## Tilbakemeldingsskjema

<b>Møte</b>	<b>Medvirkning hovedaktivitet D - Gruppe 10 Laboratoriemedisin RH</b>	<b>Prosjekt</b>	Nye Aker og Nye Rikshospitalet
<b>Saksnr</b>	123138	<b>Dok.dato</b>	16.05.22
<b>Medvirkn.møtedato</b>	09.05.2022 / start kl 08:30 – slutt kl 11:25	<b>Frist for tilbakemeld</b>	30.05.22 kl 12.00
<b>Medvirkn.gr.leder</b>	Anne Ytreeide Stabell

#### Plan 08:

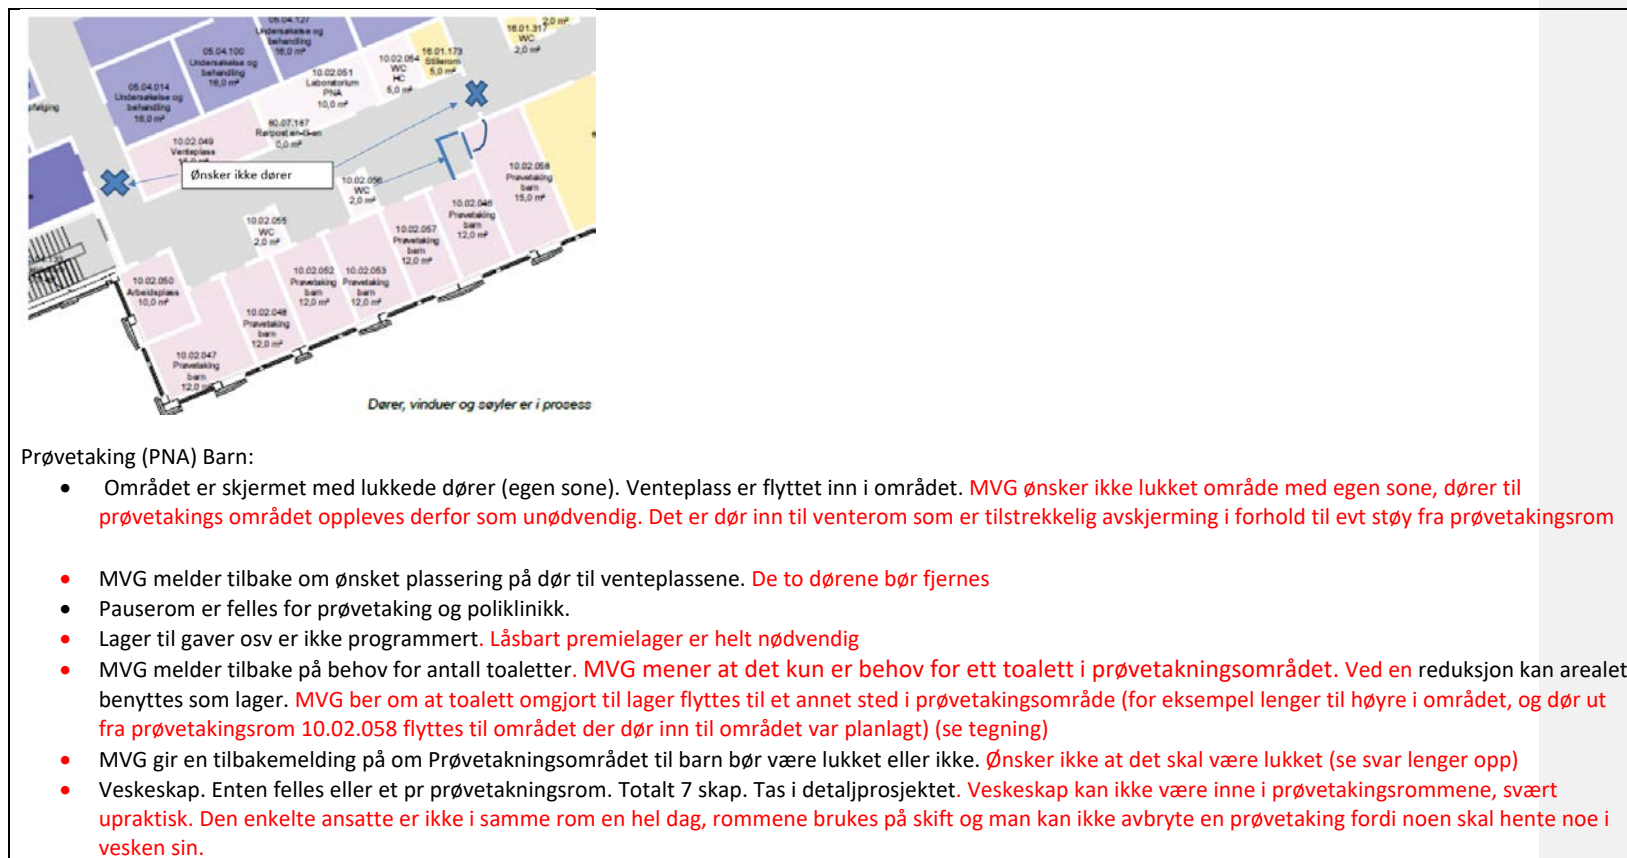
- Permanent kontorplass, har krav om 6 kvm per person. Kontorer for 1 person er programmert med 9 kvm. Kan noen av disse reduseres til 6 kvm? **MVG har gått igjennom alle sine kontor og har nye forslag til 6 kvm og 9 kvm. MVG foreslår at kun seksjonsledere og avdelingsleder har 9 kvm, alle andre ledere og ansatte med behov for enekontor ønskes endret til 6 kvm, men pga motstridende tilbakemeldinger har vi ikke planlagt for enekontor a 6kvm, selv om det er et ønske fra MBK.**

- Tekniske roms plassering ligger fast.
- Disponible rom langs rømningskorridor. Godt egnet til kasse/bakkesystem med dører. Hva menes med kasse/bakkesystem? Er det ment lageret i de smale rommene langs vegg det henvises til her? Gruppen ønsker å unngå uhensiktsmessig utformede arealer som gir lite fleksibilitet i fremtidig bruk.

- Korridorbredder må ivareta rømning. . Korridoren kan justeres ved at man flytter funksjonsarealer inn fra en av sidene slik det er gjort i plan 08 og plan 07. **MVG ønsker primært at lager skal flyttes inntil analysehallområde i 7 etg slik at man kan laste inn fra korridor og last ut i analysehall. Alle rom angitt som lager (10.01.027, 10.01.023, 10.01.007, 10.01.051, 10.01.052) vil bli benyttet både til frys, kjøll og forbruksvarer. Dimensjonering med tilstrekkelig ventilasjon er nødvendig.**

- **MVG ønsker ikke forrom til PCR rom. Alle PCR rommene skal ha egen inngang fra «åpen lab» (korridor ønskes omgjort til åpent lablandskap for bedre arbeidsflyt (slippe å gå igjennom så mange dører og mer «lys, luft og fleksibilitet»)**

- **Ønske om mulighet for å kunne åpne vinduer på laboratorier. Viktig for å kunne luften ut ved evt kjemikaliesøl/ uhell med farlige kjemikalier/ gasser, rask utlufting medfører kortere evakueringstid og ansatte kan komme tilbake til arbeidet på en trygg måte. Dette gjelder alle tre etasjer, og er viktig for eksempel for å kunne sikre at vi kan gi ut ø-hjelpssvar (til henholdsvis, Akutt, intensiv, operasjon etc). Dette er også viktig i prøvetakingsareal barn, for å sikre at rommet kan luftes ut raskt og tas i bruk etter uhell som for eksempel oppkast, eller etter nødvendig bleieskift i forbindelse med prøvetaking.**

**Prøvetaking (PNA) Barn:**

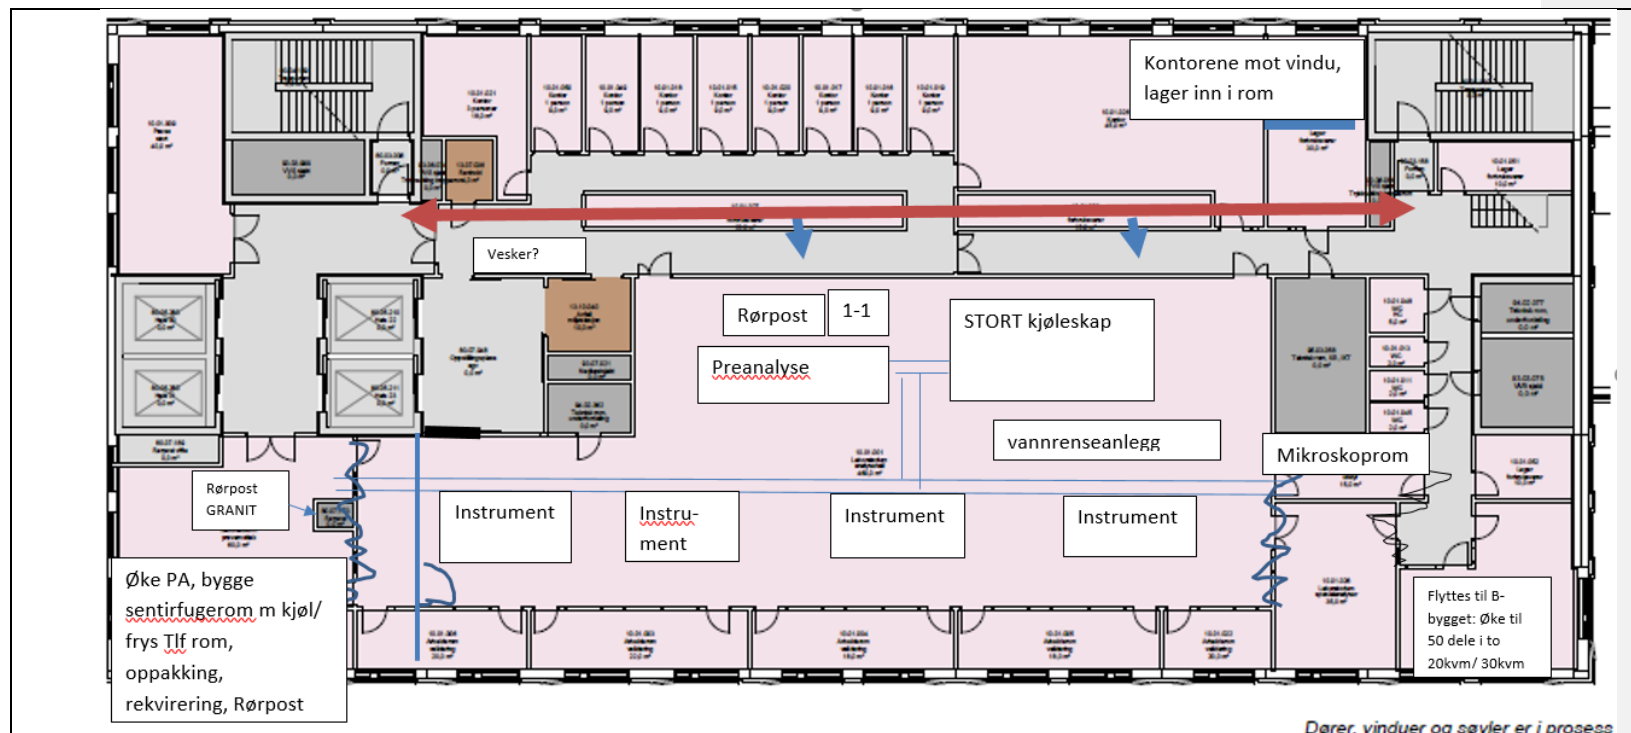
- Området er skjermet med lukkede dører (egen sone). Venteplass er flyttet inn i området. **MVG ønsker ikke lukket område med egen sone, dører til prøvetakings området oppleves derfor som unødvendig. Det er dør inn til venterom som er tilstrekkelig avskjerming i forhold til evt støy fra prøvetakingsrom**

- MVG melder tilbake om ønsket plassering på dør til venteplassene. **De to dørene bør fjernes**
- Pauserom er felles for prøvetaking og poliklinikk.
- Lager til gaver osv er ikke programmert. **Låsbart premielager er helt nødvendig**

- MVG melder tilbake på behov for antall toaletter. **MVG mener at det kun er behov for ett toalett i prøvetakingsområdet. Ved en reduksjon kan arealet benyttes som lager. MVG ber om at toalett omgjort til lager flyttes til et annet sted i prøvetakingsområde (for eksempel lenger til høyre i området, og dør ut fra prøvetakingsrom 10.02.058 flyttes til området der dør inn til området var planlagt) (se tegning)**

- MVG gir en tilbakemelding på om Prøvetakingsområdet til barn bør være lukket eller ikke. **Ønsker ikke at det skal være lukket (se svar lenger opp)**

- Veskeskap. Enten felles eller et pr prøvetakingsrom. Totalt 7 skap. Tas i detaljprosjektet. **Veskeskap kan ikke være inne i prøvetakingsrommene, svært upraktisk. Den enkelte ansatte er ikke i samme rom en hel dag, rommene brukes på skift og man kan ikke avbryte en prøvetaking fordi noen skal hente noe i vesken sin.**

**7 ETG HVITT areal:**

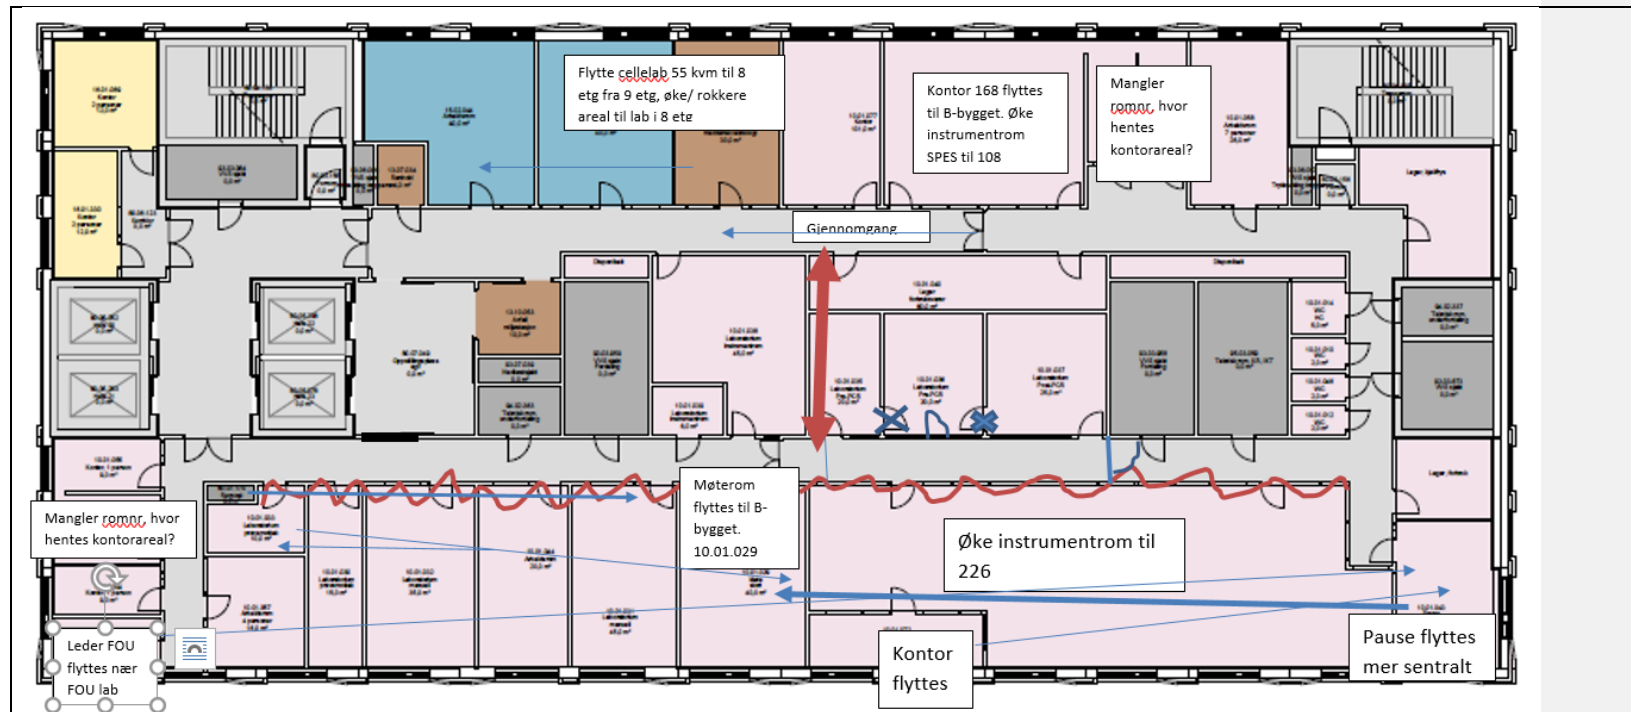
- Øke PA fra 60kvm til 100 kvm. Jf oppdatert romprogram
- Øke analysehall fra 460kvm til 482kvm. Jf oppdatert romprogram Inkludert noen instrumenter fra SPES (kan bli behov for å skille ut i eget rom 2xCap3 30kvm).
- Variere arbeidsrom/ valideringsrom sin størrelse ut i fra behov (fra 14 til 30 kvm) Jf oppdatert romprogram.
- Legge til mikroskoprom 12kvm, kan ikke være nær vindu, men er avhengig av nærhet til hematologi valideringsrom Evt kan validering hemat være trukket mer inn i rommet enn de andre valideringsrommene

- Det er behov for 2 rørpoststasjoner, en er GRANIT og plasseres i PA. 1-1 og rørpoststasjon inn i analysehall nær kjøleskap. Nøyaktig plassering av disse kan ikke angis før etter kommunikasjon med leverandør. Inngår som «hvitt areal» i plasseringen

- Sentrifugerommet i PA må ha plass til 3 sentrifuger, 2 kjøleskap og 2 fryserer -30°C og -30-70°C. Hvitt areal. Deles opp i detaljprosjektet
- Felles kontorlandskap deles opp slik at det er en hensiktsmessig deling ut i fra fagtilhørighet. Jf oppdatert romprogram.

- Møterommet må økes til 50 kvm (150 ansatte) mulig å dele (ett på 20 kvm ett på 30 kvm) Flyttes til B-bygget som følge av utvidet areal som legges til B. Jf oppdatert romprogram.

- Flytte ICPMS rom og kontor spesialbioingeniør fra 7 etg til 8 etg og legge til areal i instrumentrom SPES/ FOU, 30 kvm settes av i analysehallområde til Cap3 (2 stk) Jf oppdatert romprogram.

- Lagerrom er splittet. Alle lagerrom må være dimensjonert for å ha kjøleskap og fryserer plassert inni.
- Adgang til toaletter- viktig at disse kan nås fra begge sidene- lik det som er tegnet inn i dag. At dette ikke blir fjernet ved videre omflytting av rom. Er 4 toaletter tilstrekkelig for 50+ ansatte på jobb på dagtid i denne etg?

- Arbeidsplasser: MVG har planlagt plasser tilgjengelig for bioingeniører som ikke ha behov for kontor plass i daglig arbeid, men som likevel må ha tilgang til oppdatering av kompetanseportalen, sjekking av e-post, etc. ved at de deler plass med IKT, lege, kvalitet og biobank i felles kontorlandskap. Kontorlandskapet ønskes oppdelt i stor grad, uten at det hindrer dagslys for noen av plassene

### 8 ETASJE: SHOT

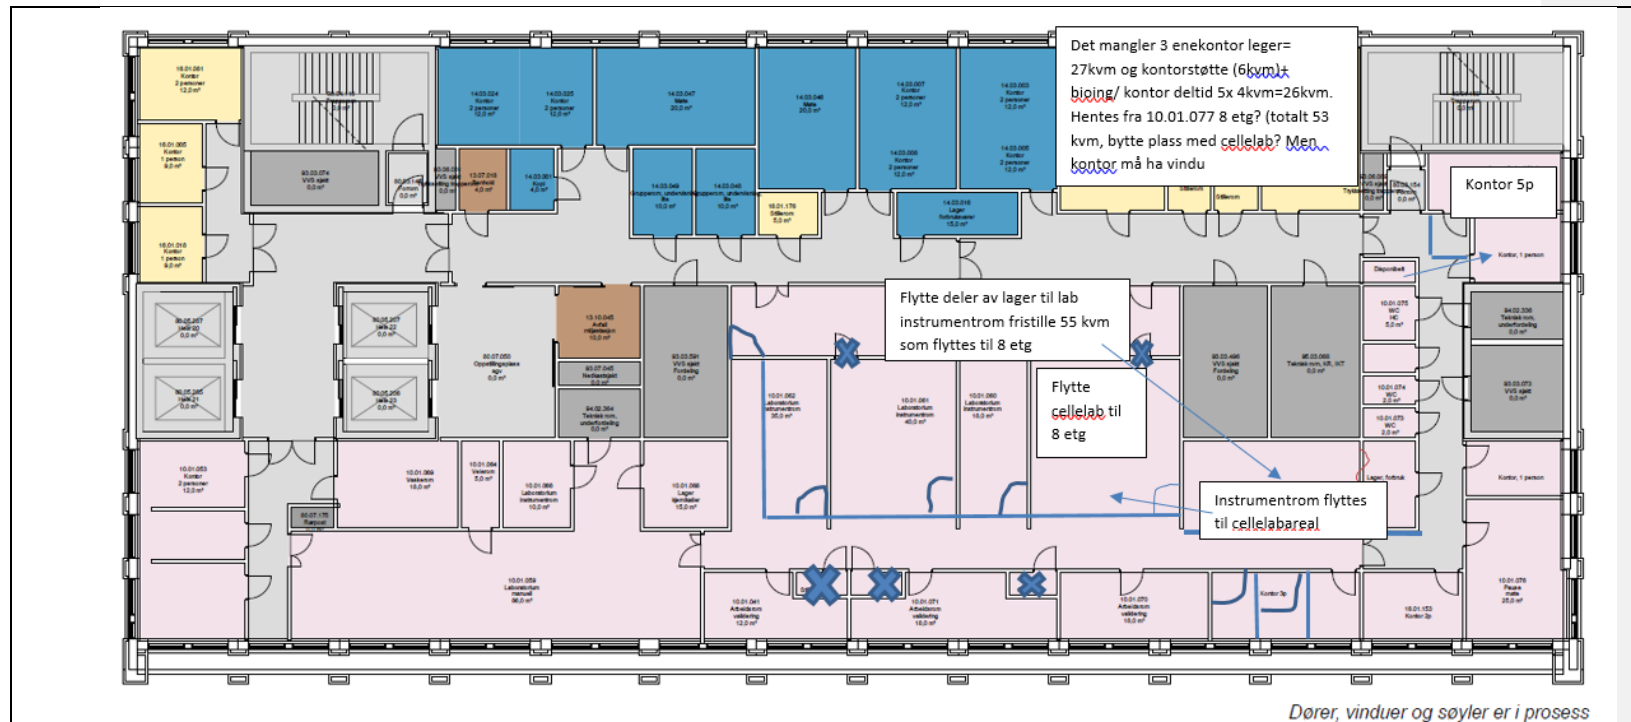
- Rørpost flyttes til høyre i areal (der 10.01.031 er plassert i dag før flytting til venstre i arealet)
- Flytte møterom ut av M-bygget til B-bygget, dele med translasjonsforskning? 40kvm Jf oppdatert romprogram.
- Legge til diskusjonsrom (10.01.057) for SHOT 16 kvm (men nedskaleres antall kontorplasser fra 5 til 4 personer) Jf oppdatert romprogram.
- Åpne opp lab mot korridor for bedre arbeidsflyt og mer fleksibilitet
- Øke lager slik at SHOT har noe lagerkapasitet (manglet i tegning). Rommet dimensjoneres for kjøl/ frys. Jf oppdatert romprogram.
- Stenge av korridor og utvide kontor SHOT 10.01.056 til 2 personer

- Bytte om plassering av arbeidsrom og prøvemottak.  
**FOU og SPES**
- FOU Seksjonsleder/ Enhetsleder 10.01.056: Foreslår en sideveis forskyvning av kontor slik at dette kontoret kommer nærmere lab FOU, dvs nærmere 10.01.043

- LAF- benker i PCR areal 10.01.035 og 10.01.036 (det finnes LAF benker som ikke trenger kobles til ventilasjon)
- Det er ikke satt av areal til stillerom, spm til HSØ og arkitekt: Hva er kravet til stillerom når man jobber i kontorlandskap?

- Rom 10.01.042 angitt som kontor i romlista endres til labareal.
- Instrumentrom 10.01.034 økes fra 168 til 228kvm med diverse småinstrumenter (affimetrix+ nanosight+ Western)+ Flow+ lightcycler inkl 3 skjermer+ Qiagen S+ lightcycler+ 3 PCR små instr + VIA 7 og Q24+ (biomek 400) pipetterings robot GEN+ 10 sentrifuger+ kjølf/ frys 5 skap Jf oppdatert romprogram.

- Lagt til dør inn til PCR rom, fjernet dør mellom PCR rommene
- Flyttet korridor for gjennomgang mellom PCR (10.01.035) og instrumentrom (10.01.038) og innlemmet korridor i (10.01.034) lab-instrumentrom for bedre arbeidsflyt og fleksibilitet

- Flytte prøvemottak SPES 10.01.033 inntil rom 10.01.034 og med tilknytning til rørposten.
- Flytte pauserom 10.01.043 inn mot midten dele med SHOT, FOU og SPES

- Endre arbeidsrom/ validering 10.01.072 til kontor 3 personer FOU
- *Det etableres korridor fra lab over til kontor og lager*
- Flytter alle fellesfunksjonskontor som ikke er direkte involvert i lab (leger, kvalitet, IKT, ledere FEL og avd leder)= 165 kvm til B-bygget. Dette arealet erstattes blant annet til instrumentrom for 1 Variant/ 2x CAP3/ 4 Hydrasis/ 1 Lysosym/ 1 Spektrofotometer/ sentrifuger/ 5 kjølf-frys fra 16 til 108 kvm Jf oppdatert romprogram.

- Blodcellelab har ikke behov for sluse
- Blodcellelab har behov for LAF benker til sterilt arbeid, og avtrekkskap til til organisk arbeid. Plassering og antall ikke avklart

- *Blodcellelab flyttes fra 9 etg til 8 etg, slik at kontorplasser tilknyttet dette rommet er i samme etasje Jf oppdatert romprogram.*
- *Rom 10.01.041 er beskrevet i romfunksjonsprogram tilhørende plan 8, men på tegning er dette et valideringsrom tilhørende MET i plan 9. Arbeidsrom for FOU inkludert blodcelle økes fra 3 til 6x 4kvm kontorarbeidsplasser (ikke permanent), flyttes til 8 etg slik det står i romfunksjonsprogram. Forveksling av romnr mellom 10.01.041 og 10.01.072*

- Øvrige kontorplasser satt av til ansatte i MBK (168kvm) som IKT, leger, kvalitet, avdelingsleder, seksjonsleder Fellesfunksjoner etc flyttes til B-bygget for at utvidelsen i M-bygget skal bli mulig. Jf oppdatert romprogram
